Nota van inspraak en vooroverleg
Bestemmingsplan
“Woningbouw Kapelledries fase 3”

Collegebesluit: 28 november 2023

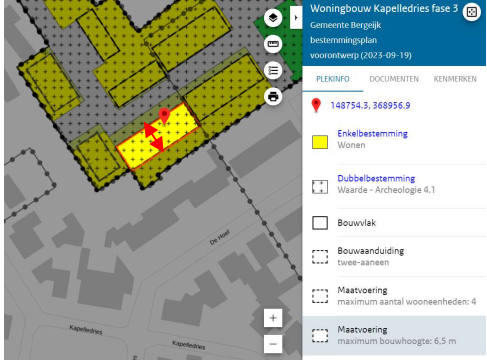
De woningen mogen op grond van het bestemmingsplan tegen de perceelsgrens worden gebouwd. Dit moet worden aangepast naar een aan te houden afstand van minstens 3 meter, zoals dat ook is voor vrijstaande woningen en tweekappers. Anders wordt de bouwhoogte in de perceelsgrens te hoog.	In het bestemmingsplan is de diepte van de bouwvlakken voor deze woningen beperkt tot ca.8 meter:  Het hoofdgebouw blijft daarmee vrij van de perceelsgrens van de indieners.
De nieuwe ontsluitingsweg ligt te dicht bij de andere ontsluitingsweg. Dat is onveilig, ook als je de inrit af wilt rijden. Dat geldt zowel voor auto's als voor fietsers. Verder is het beter om de nieuwe ontsluiting meer richting 't Loo te leggen,	De afstand van de bestaande en de nieuwe ontsluitingsweg bedraagt circa 65 meter. Bij gelijkwaardige kruisingen in een 30-km zone is dit geen ongebruikelijke afstand en wordt algemeen als veilig beschouwd. Daarnaast wordt de

De hoogte van de woningen in het blok in onderstaande afbeelding is te hoog. Hier past hoogstens bebouwing in één laag met kap. 	Wij stellen ons op het standpunt dat de toegelaten bouwhoogten ruimtelijk inpasbaar zijn. De in het voorontwerp van het bestemmingsplan opgenomen toegelaten bouwhoogten zijn gebruikelijk voor een woningtype dat bestaat uit twee lagen met een kap. Aanpassing nav inspraakreactie: We kunnen de toe te laten bouwhoogte en bouwdiepte wel beperken. In het voorontwerp van het bestemmingsplan is een bouwvlak opgenomen met een diepte van circa 12 meter. Deze diepte kan worden teruggebracht naar 10 meter.  Anderzijds is het wenselijk gebleken om het bouwvlak aan de straatzijde 1 meter uit de voorste perceelsgrens te leggen. Daarmee ontstaat per saldo 1 meter extra afstand van de

achtergevel van de nieuwe woningen tot de achterste perceelsgrens.
Meer in het algemeen komen er teveel huizen die zicht krijgen op de achtertuin. Bij voorkeur helemaal geen woningen, maar groenvoorziening al dan niet met wadi.	Het aantal opgenomen woningen is ruimtelijk inpasbaar. Wij stellen ons op het standpunt dat woningbouwkavels die aan elkaar grenzen een normaal beeld is in Nederland. In het planconcept is er juist voor gekozen om de groenvoorzieningen in combinatie met hemelwaterberging centraal in het plan te situeren.
Door meer autoverkeer komt er meer geluids-overlast.	In paragraaf 5.8 van de toelichting op het bestemmingsplan, ondersteund door het akoestisch onderzoek dat als bijlage 3 bij de toelichting is gevoegd, is aandacht besteed aan het aspect geluid in relatie tot het woon- en leefklimaat. Met de realisatie van het plan is weliswaar sprake van een toename van verkeer en een toename van geluid, maar aan de te stellen normen wordt voldaan. Daarbij begrijpen we dat een toename als overlast wordt ervaren, maar we houden ons bij beoordeling aan de normen die daarvoor in Nederland gebruikelijk en geaccepteerd zijn.

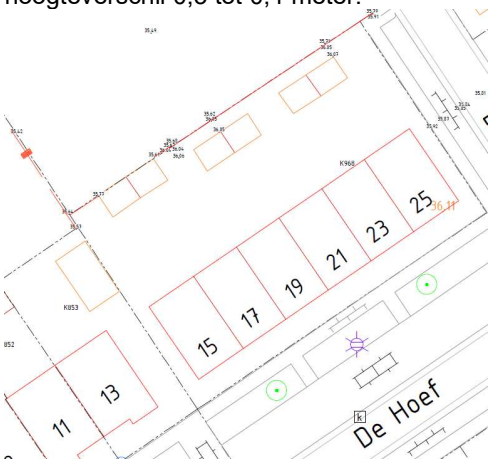
Hoewel we accepteren dat er achter onze tuinen gebouwd gaan worden, en beseffen dat hier geen mutaties meer in plaat staan vinden, vinden wij privacy zeer belangrijk. Daarom zijn wij het meeste gebaat bij de patiowoningen achter ons en valt dit dan ook "gunstig" uit in het bestemmingsplan. We beseffen dat volgens het Nederlands bouwbesluit het mogelijk moet zijn om optioneel een opbouw (zonder kap!) te mogen plaatsen aan de voorzijde van de patio woning. Ondanks dat deze opbouw allesbehalve wenselijk is voor ons - denk aan vrij zicht naar achteren toe als we in de eigen achtertuin zitten en het gevoel van mindere mate van privacy - verwacht ik niet dat wij de toekomstige bewoners het recht kunnen ontnemen om deze opbouw te plaatsen. We hopen dan maar dat alle 4 de nieuwe gezinnen die deze woning gaan betrekken niet kiezen voor deze opbouw. Wel eisen wij dat er bij het plaatsen van een mogelijke opbouw rekening wordt gehouden met een rechtstreekse inbreuk in onze privacy. Concreet dat er géén raam geplaatst mag (en kan) worden aan de zijde die zicht heeft op onze tuinen. Niet bij bouw en ook niet in een later stadium; dit moet vastgesteld worden in het bouwbesluit of koopovereenkomsten van de huizen. Advies om de ramen naar de straat (voorgevel) te oriënteren. Er zijn dan nog 3 zijden van de kubus-opbouw over om voldoende lichtinval en ventilatie te genieten.	Het is niet mogelijk om via het bestemmingsplan de plaatsing van ramen op verdiepingen te regelen. Ook het Bouwbesluit kent dit soort beperkingen niet. Op onze vraag aan de bouwer/aanbieder van deze woningen of plaatsing van ramen in de achtergevel van de opbouw vermeden zou kunnen worden, is door hem geantwoord dat dit vanuit het ontwikkelde concept niet de voorkomen is. Dat heeft te maken met de indeelbaarheid en bruikbaarheid van de ruimte op de verdieping. Daarnaast heeft hij schematisch weergegeven in hoeverre sprake is van inkijk in de achtertuinen van de achterliggende woningen:  Daarnaast heeft hij aangegeven dat hij in principe bereid is de dakrand van de uitbouw op te hogen tot 3,5 meter, waardoor direct zicht in de achtertuin verder wordt beperkt. Wel kan de diepte van het bouwvlak, waarbinnen een opbouw geplaatst gerealiseerd mag worden, worden beperkt.

Aanpassing: In het voorontwerp van het bestemmingsplan heeft het bouwvlak voor dit type patio-woningen een diepte van 12 meter. Dit kan worden vermindert tot 11 meter, waardoor ook de schets over inkijs in de achtertuinen van de achtergelegen woningen (als hierboven getoond) ook in de plan-regels kan worden geborgd.  ◀▶ Diepte terugbrengen van 12 meter naar 11 meter
Al verwachten wij bij deze patio woningen geen extra schuurtje meer in de tuinen, enkel de beperkte opbouw aan voorzijde huis mag hoger zijn dan de 1e woonlaag.	De maximale bouwhoogte van bijgebouwen buiten het aangegeven bouwvlak bedraagt in het bestemmingsplan 3,5 meter. Dit is dus geborgd.
2e punt: nu is het zo dat er achter mijn tuin een pad ligt, waar mijn buurman recht van overpad door geniet. Dit is eigen grond. De situatie nu is dat de paden achter de huizen Hoef 5, 7, 9, 11 uitsluitend via de voorzijde bereikbaar zijn via een gezamenlijke poort waar enkel de bewoners van deze huizen over een sleutel beschikken. Dit geeft een gevoel van veiligheid. Daarom eis en verwachten wij ook dat er een goede scheiding gefaciliteerd wordt door de projectontwikkelaar, zodat er geen mogelijkheid is voor de bewoners van de patio-woningen (en andere passanten vanuit dit nieuwe perceel) om op onze grond te komen. Denk hierbij aan een deugdelijke schutting met voldoende hoogte, iets met een betonnen basis of gemetselde muur, niet iets wat onderhoudsgevoelig of sterk gevoelig is aan slijtage. We gaan er tevens vanuit dat de huidige erf-grens intact blijft. Mocht er sprake zijn van verzakkingen in onze pad door (graaf- en bodem-) werkzaamheden, dan wordt geëist dat de projectontwikkelaar of gemeente deze pad op-nieuw vlak bestraat.	Met dit nieuwe bestemmingsplan wijzigen eigendomssituaties buiten dit plan niet. Dit wil zeggen dat de bestaande eigendommen en afspraken over het gebruik daarvan niet wijzigen. Bewoners van de nieuwe woningen, maar ook de bouwer van deze woningen, kunnen op geen enkele wijze inbreuk op deze afspraken maken. Het is niet mogelijk om met een bestemmingsplan verplichtingen over 'goede afscheidingen' vast te leggen. Een bestemmingsplan kan dit alleen mogelijk maken. Uw verzoek zullen wij daarom ter kennis brengen van de bouwer van de patio-woningen met het verzoek met u contact op te nemen om hierover in gesprek te gaan en mogelijk afspraken te maken.

Plaatje Bufferzone

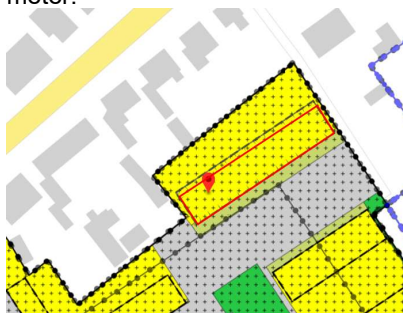
Onze nadrukkelijke voorkeur gaat uit naar het creëren van een groene bufferzone tussen de bestaande lintbebouwing van Weebosch 23 t/m Weebosch 29 en de ontwikkellocatie.

Deze groene bufferzone kan fungeren als waterberging/groen, wat binnen de projectlocatie dient plaats te vinden. Wij stellen voor dat boogde wadi, momenteel ingetekend langs de vrije sectorkavels, veld C, zal worden verplaatst achter de tuinen van Weebosch 23 t/m 29.

We benadrukken dat deze zone uitsluitend bedoeld is voor waterberging, infiltratie, groen en wandelpad, dus zonder recreatief medegebruik als speelvoorzieningen voor kinderen, om zo de rust en privacy te behouden. Deze groenstrook zorgt voor een gepaste afstand tussen de bestaande woningen, allen al decennia vrij uitzicht

Een gebruik om via de bestaande akker de tuinen van de woningen aan de Weebosch te ontsluiten betekent niet dat er een verplichting ligt om deze mogelijkheid te handhaven. Wij vinden geen geregistreerd recht van overpad ten laste van deze grond.

Het realiseren van een (gezamenlijk) te verwerven achterpad willen we echter wel onderzoeken in samenspraak met de bouwende partijen. Dit is met het nu voorliggende bestemmingsplan ook mogelijk. We zullen u uitnodigen voor een gesprek hierover.

Er is gekozen voor centralisatie van groenvoorzieningen en gemeenschappelijke waterbergende voorziening in het 'hart' van de nieuwe wijk ruimtelijk de beste oplossing is. Een te

verwerven 'buffer' hoeft dus in elk geval geen waterbergende functie te krijgen die nodig is voor de planontwikkeling.

De diepte van de bouwvlakken van de achter de bestaande woningen Weebosch 23 t/m 29 (oneven) wordt aangepast van 14 meter naar 12 meter.

De bouwer van de patiowoningen heeft schematisch weergegeven in hoeverre sprake is van inijk in de achtertuinen van de achterliggende woningen:

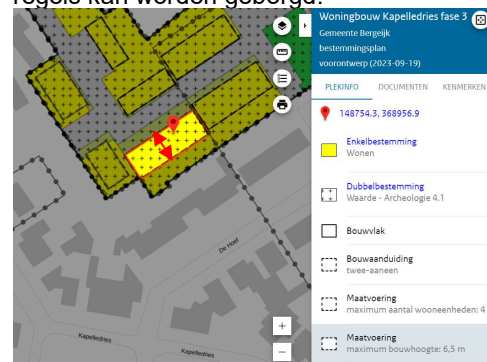
de komst van de woningen achter onze tuin zal een groot deel van deze privacy en rust mijns inziens verloren gaan. Denk hierbij aan de omgevingsgeluiden van de nieuwe bewoners, maar met name ook aan de nieuwe ontsluitingsweg welke haaks achter mijn perceel komt. Bovendien maak ik mij ernstige zorgen over de mogelijke komst van een dakopbouw bij de patiowoningen gelegen achter mijn perceel. De inijk die deze woningen hebben vanaf deze opbouw in onze woningen en tuinen vind ik onaanvaardbaar en hier kan ik dan ook niet mee instemmen. De maximale bouwhoogte van 6,5 meter komt voor mij, na het bijwonen van de informatieavond, ook als een verrassing. Op de informatieavond zijn de zaken toch anders voorgesteld en zou er rekening worden gehouden met de inijk bij de achterburen. Een maximale bouwhoogte van 3,5 meter zou hierbij dan ook beter passen.

Daarnaast heeft hij aangegeven dat hij in principe bereid is de dakrand van de uitbouw op te hogen tot 3,5 meter, waardoor direct zicht in de achtertuin verder wordt beperkt.

Wel kan de diepte van het bouwvlak, waarbinnen een opbouw geplaatst gerealiseerd mag worden, worden beperkt.

In het voorontwerp van het bestemmingsplan heeft het bouwvlak voor dit type patio-woningen een diepte van 12 meter. Dit kan worden vermindert tot 11 meter, waardoor ook de schets over inijk in de achtertuinen van de achtergelegen woningen (als hierboven getoond) ook in de planregels kan worden geborgd.

➡ Diepte terugbrengen van 12 meter naar 11 meter

Indeling nieuw bouwplan

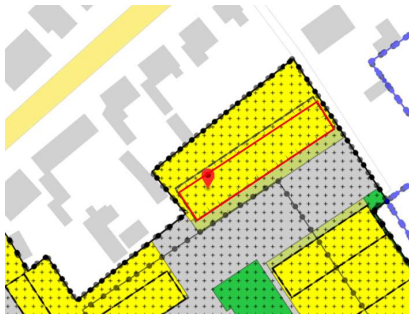
In een nieuw te ontwikkelen woonplan zoals Kappelriedes fase 3 met maar liefst 60 woningen moet het absoluut mogelijk zijn om het zodanig in te delen dat achter de bestaande lintbebouwing uitsluitend woningen komen te staan met slechts één woonlaag zonder kap.

In het voorontwerp zijn woningen met de hoogste maximale bouw- en goothoogte te dicht bij de bestaande lintbebouwing gepland, terwijl er verderop in de 'wijk' lagere maximale bouw- en goothoogte zijn voorgesteld. Dit is dus een vreemde en verkeerde situatie. De hoogste geplande woningen sluiten derhalve echt niet aan bij de bestaande huizen van de lintbebouwing. Hoewel we bekend zijn met de standpunten van de Gemeente Bergeijk; citaten; "Er bestaat geen recht op (blijvend) vrij uitzicht." en "Woningbouwkavels die aan elkaar grenzen is een normaal beeld in Nederland en qua privacy

Wij stellen ons op het standpunt dat de toegelaten bouwhoogten ruimtelijk inpasbaar zijn. De in het voorontwerp van het bestemmingsplan opgenomen toegelaten bouwhoogten zijn gebruikelijk voor een woningtype dat bestaat uit twee lagen met een kap.

De in het geldende bestemmingsplan toegelaten goothoogte voor de woningen aan de Weebosch bedraagt 4 of 6 meter. De met het bestemmingsplan toegelaten maximale goothoogte van 6 meter sluit hier prima op aan.

Wel is er de mogelijkheid om de afstand van de nieuwe woningen tot de achtertuinen planologisch te vergroten. In het bestemmingsplan zijn bouwvlakken opgenomen van 14 meter diep. Dit kan worden teruggebracht naar 12 meter.

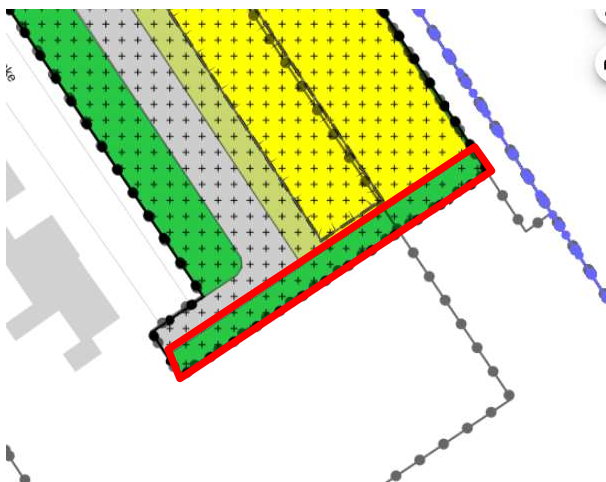
De aanleg en in stand houding van het inpassingsgroen moet worden geborgd in de regels van het bestemmingsplan. Daartoe wordt aan de regels toegevoegd:

6.5.3 Voorwaardelijke verplichting kwaliteitsverbetering landschap

Het gebruik van nieuwe woningen en gronden overeenkomst het bepaalde in 'Wonen', is uitsluitend toegestaan voor zover wordt voldaan aan de voorwaarde dat binnen drie jaar na het onherroepelijk worden van dit bestemmingsplan de bestemming '[Groen](#)' binnen de aanduiding 'specifieke vorm van groen - kwaliteitsverbetering landschap' is gerealiseerd en in stand wordt gehouden.'
